GOBERNACION DE ANTIOQUIA REPUBLICA DE COLOMBIA	**INFORME ASESORÍA O ASISTENCIA TÉCNICA**	Código: FO-M4-P3-018 Versión: 04 Fecha de aprobación: 06/05/2019

Organismo	Secretaria de Inclusión Social y Familia			
Dependencia	Gerencia de Infancia, Adolescencia y Juventud			
Nombre responsable de la asesoría y/o asistencia técnica	Erika Tatiana Restrepo Posada	**Cargo**	Profesional de la Gerencia de Infancia, Adolescencia y Juventud	**Contrato No. 4600011747**
Línea Plan de Desarrollo /Programa: Unidos por la primera infancia	**Línea 1 Nuestra Gente**	**Objetivo del programa**	Fortalecer las potencialidades y el goce efectivo de derechos de las personas desde la gestación y hasta los primeros seis años de vida, en condiciones de dignidad y afecto, a través de la generación de estrategias que propicien su desarrollo integral temprano.	**Proyecto:** Unidos por la primera infancia
Indicador de producto	Municipios y/o Distritos asistidos técnicamente para el fortalecimiento de la atención integral a la primera infancia			
Acciones para la Intervención con Asesoría o Asistencia Técnica	Asistencia técnica en los componentes y modalidades de atención integral a la primera infancia.

Subregión/M

Imagen 44: Falta sello de cubierta contra estructura

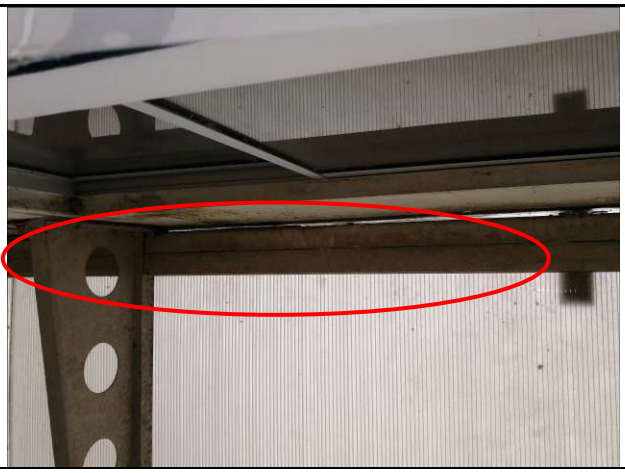
- Se pudo evidenciar que la cubierta instalada en las circulaciones está ocasionando la aparición de humedad en muros y estructura de las salas de desarrollo, pues esta no cuenta con un sello entre la teja y el muro.

Imagen 56: Falta instalación de malla en zona de gateo

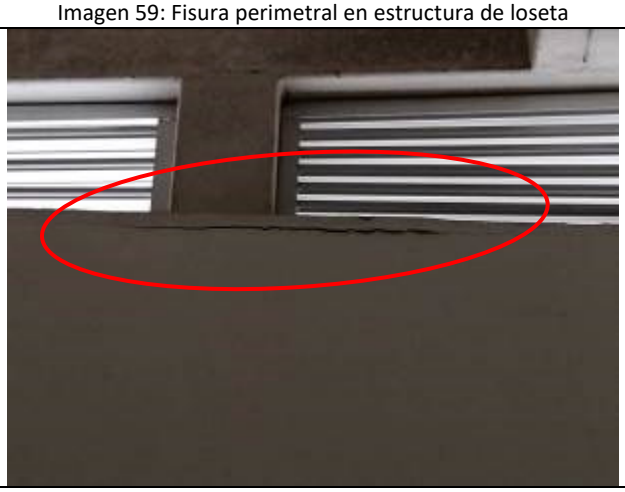
- En la sala cuna, en el espacio para gateo es necesario realizar la instalación de malla tipo angeo para evitar el ingreso de vectores externos.
- En los espacios destinados para el acopio de material didáctico se puede evidenciar que las losas construidas se encuentran apoyándose únicamente en los extremos, no tienen elemento de apoyo central, esta situación está ocasionando que los elementos verticales presenten fisura perimetral, es necesario que la administración municipal realice la gestión correspondiente para la reparación de estos elementos.
